2021年4月26日

コーニングインターナショナル株式会社
ライフサイエンス事業部**PYREX® スリムラインストレージボトルの
キャップ仕様変更のご案内**

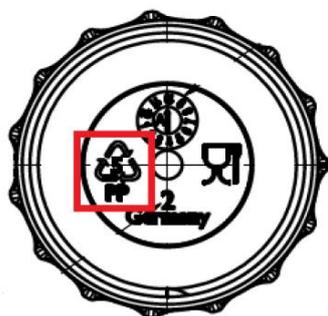
さて、この度 PYREX スリムラインストレージボトルのキャップに刻印されているマークが変更されますのでご案内申し上げます。製品自体の仕様、原料、品質基準、包装仕様に変更はありません。

ポリプロピレンのリサイクルマークの刻印がなくなります。
